# VYSVĚTLENÍ ZADÁVACÍ DOKUMENTACE ČÍSLO 3

## "VFU – Rekonstrukce objektu č. 15"

### podlimitní veřejná zakázka na stavební práce zadávaná v otevřeném řízení

#### Čistící zóna

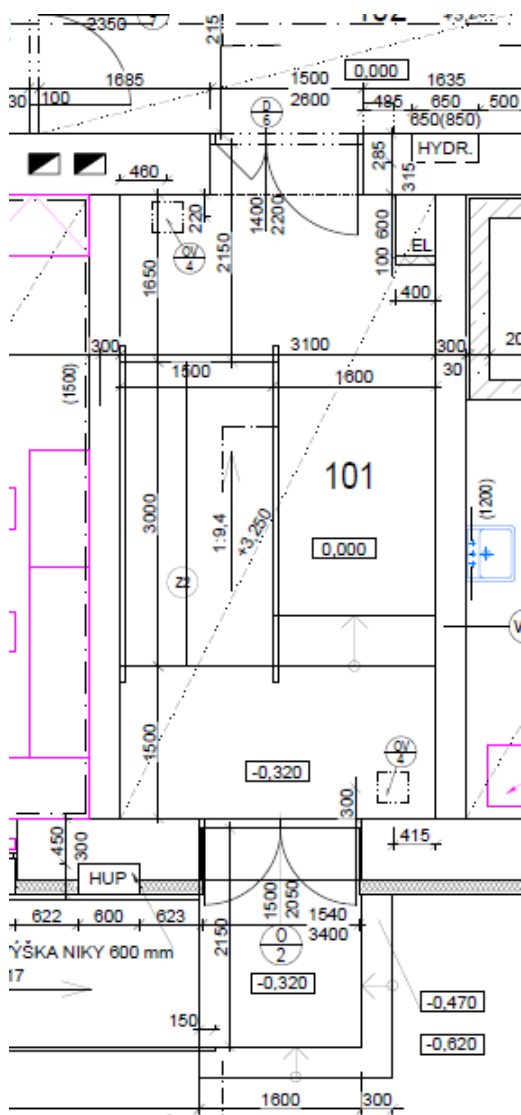
**Dotaz číslo 67:** SPECIFIKACE POVRCHU ÚPRAV – dle dokumentace Specifikace povrchu úprav má místnost č.101 obsahovat čistící zónu. V půdorysu 1.NP ani ve výkazu výměr čistící zóna není. Bude tato čistící zóna součástí nabídky?

**Odpověď zadavatele:** Čistící zóna doplněna do rozpočtu, viz přílohy tohoto vysvětlení.
